**CCR-VIA -- COMITATO DI COORDINAMENTO REGIONALE PER LA
VALUTAZIONE D'IMPATTO AMBIENTALE**

Giudizio n° 3810 Del 22/12/2022

Oggetto: Istanza per il rilascio del Provvedimento autorizzativo unico regionale ai sensi dell'art. 27-bis del D.Lgs. 152/20056

SAID Srl - Modifica di un impianto di gestione rifiuti pericolosi e non pericolosi già autorizzato ai sensi dell'art. 208 del D.Lgs. 152/2006 con determinazione dirigenziale n. DA21/126 del 04/10/2013 ed aggiornato con Determinazione n. DPC026/06 del 11/01/2019

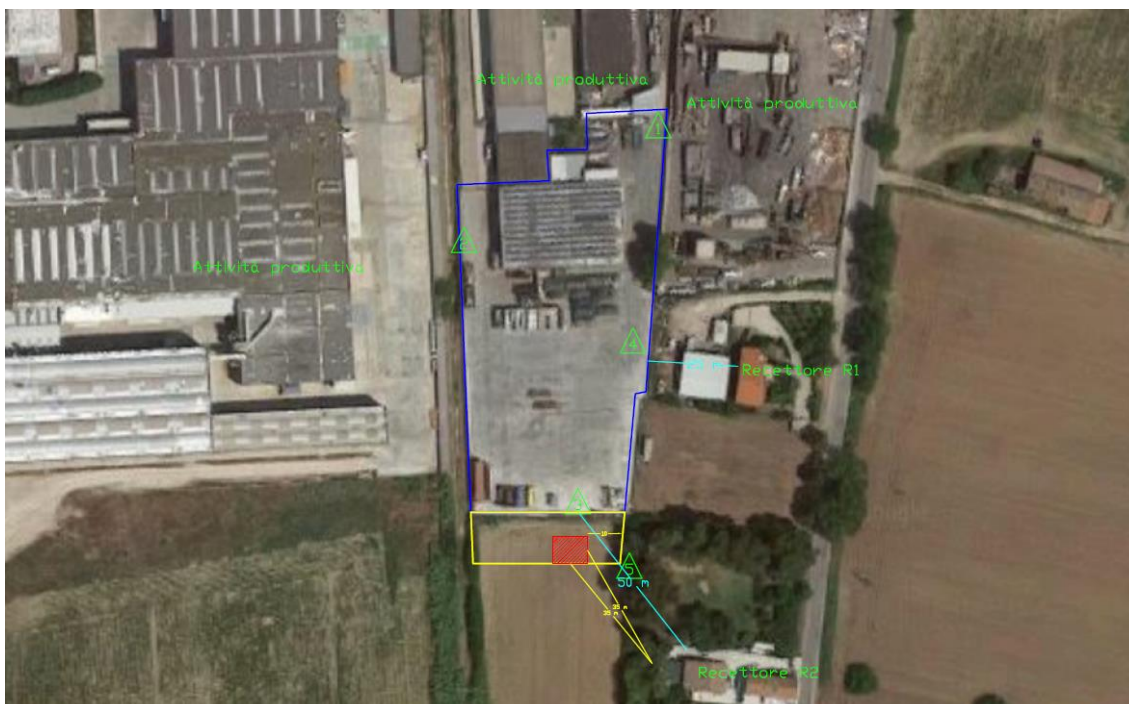
- Non è chiaro il posizionamento della barriera acustica e dell'area destinata alle nuove sorgenti (compressore e avvitatore) o se sia prevista l'installazione di 2 barriere;
- Nel caso sia prevista l'installazione di due barriere quella in corrispondenza di P1 non viene descritta;
- Il documento "sistema mitigazione acustica" che dovrebbe riferirsi alla barriera mobile in corrispondenza di P1 è una semplice foto;
- Non è indicata la fonte dei livelli di potenza sonora delle nuove sorgenti (compressore e avvitatore) che sembrerebbero sottostimati;

5. In relazione all'impatto acustico occorre:
 - a. Chiarire univocamente, anche attraverso appositi elaborati planimetrici, la posizione e le caratteristiche della/e barriera/e acustiche;

- b. Allegare i Rapporti di Prova di tutte le misure eseguite in cui siano indicati posizione, orario, durata, sorgenti in funzione interne ed esterne allo stabilimento, presenza/assenza delle barriere;

- c. Allegare le schede tecniche delle nuove attrezzature (compressore e avvitatore) ovvero di indicare la fonte per i livelli di potenza sonora;
6. In merito alla componente aria, si ritiene necessario un approfondimento che preveda:
